SUPERINTENDENCIA DE INDUSTRIA Y COMERCIO
DIRECCIÓN DE NUEVAS CREACIONES

ASUNTO	Radicación	10 133925
	Trámite	011
	Evento	378
	Actuación	519
	Oficio	08
	Folios	186 37

Patente de Invención	☒	Patente de Modelo de Utilidad	☐
Vía PCT (Fase Nacional)	☒	Capítulo I	☒
No. Solicitud Internacional		Capítulo II	☐
Fecha de Presentación Internacional		PCT/BR2009/000088	
		31 Marzo 2009

Título de la solicitud: “Licuadora silenciosa”.

Figuras 1, 3 y 6 de D1 US 3550657

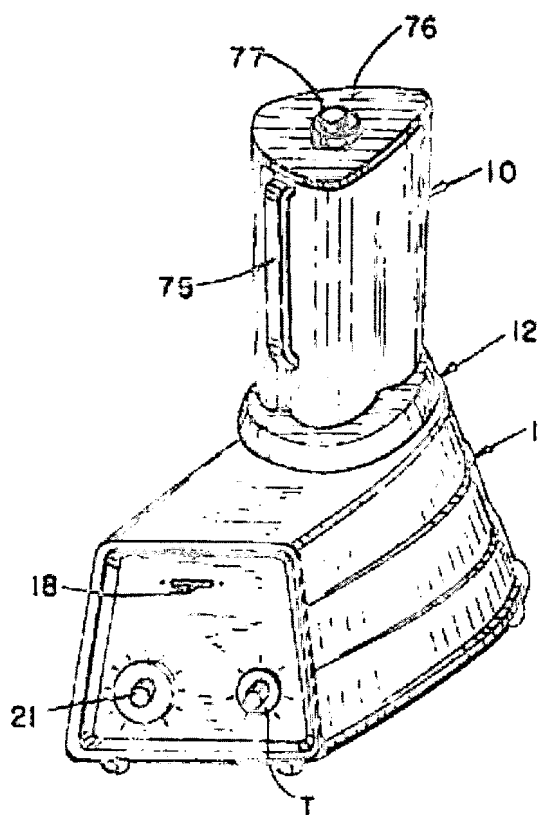
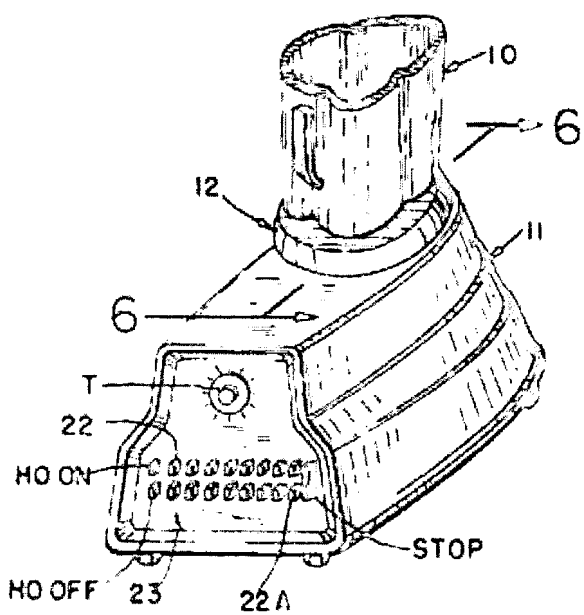
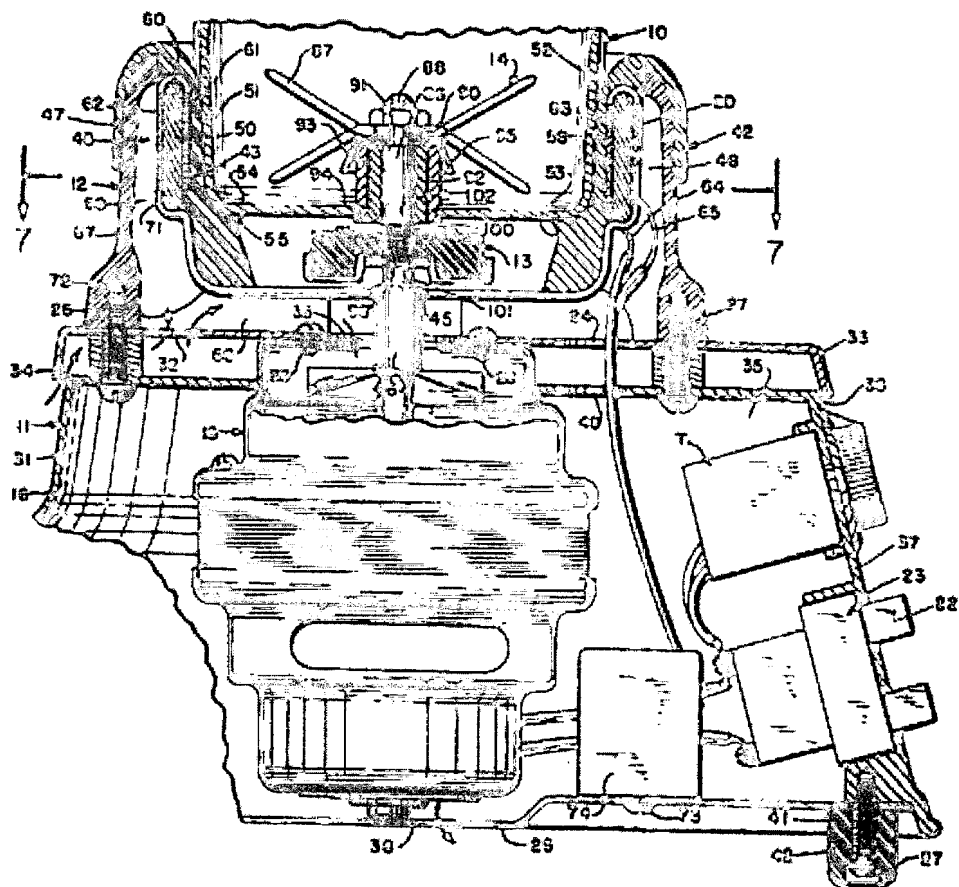
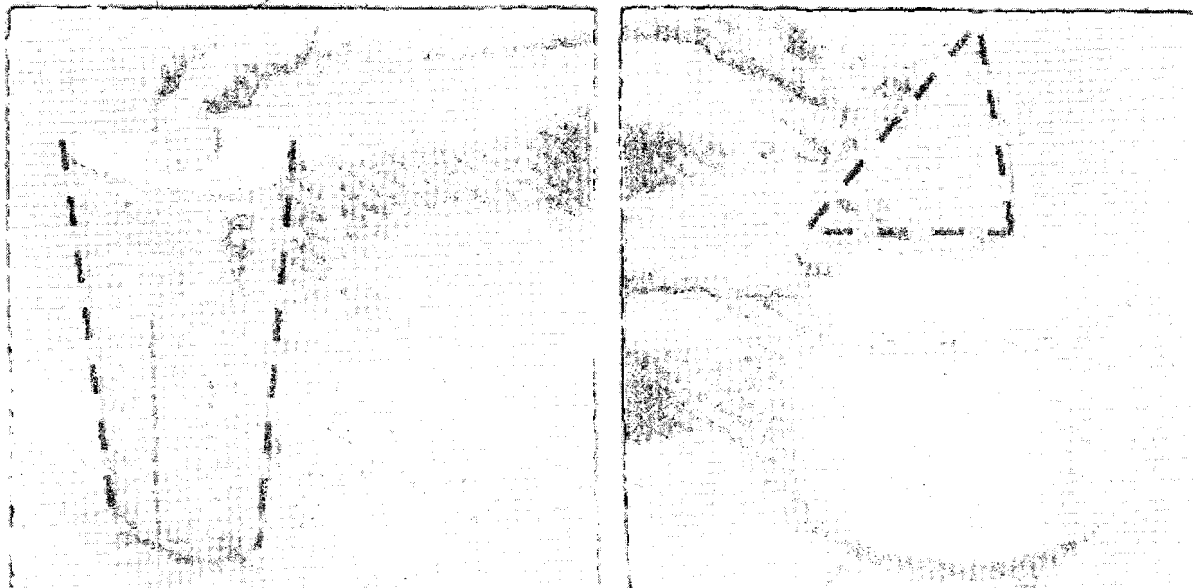
El documento D1 enseña un Una Licuadora (Ver Abstract) con un sistema de transmisión asociado (46) (86) del movimiento del motor (15) (Ver Col 6 líneas 51 a 75 y Col 7 líneas 1 a 32), las hojas (14) (Ver Fig. 1,3 y 6. Col 7 líneas 50 a 70), un sistema de acoplamiento (12) (Ver Fig. 1,3 y 6. Col 3 líneas 30 a 45), entre la base (11) (Col 3 líneas 51 a 75), y la jarra (10) (Col 3 líneas 30 a 45), y es esencialmente triangular (Ver Fig. 1 y 3).

y la jarra (1)	y la jarra (10) (Col 3 líneas 30 a 45)	y la jarra (Ver pág. 1)
y una jarra (1) cuyo perfil de línea de sección de tronco-cónico	NO	y una jarra (Ver Pág. 1) cuyo perfil de línea de sección de tronco-cónico (Ver Pág. 1 Como usar. Pasos 1 a 4)
es esencialmente triangular	es esencialmente triangular (Ver Fig. 1 y 3)	es esencialmente triangular (Ver Pág. 1 Como usar. Pasos 3 a 4)

La diferencia entre la invención definida en la reivindicación 1 y el dispositivo enseñado en el documento D1, es que D1 no revela “(...) una jarra (1) cuyo perfil de línea de sección de tronco-cónico”, pero el documento D2 si revela “(...) una jarra cuyo perfil de línea de sección de tronco-cónico” (Ver Pág. 1 Como usar. Pasos 1 a 4).
